2025年11月

鍋屋バイテック会社

## ロボットスタンド一部品番 仕様変更のご案内

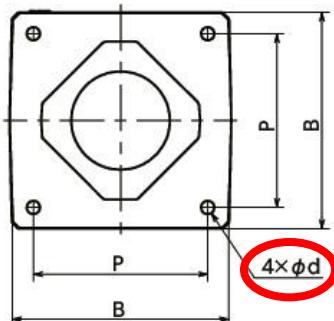
| 寸法            | 変更前 | 変更後 |
| $\Phi d$ [mm] | 10  | 12  |
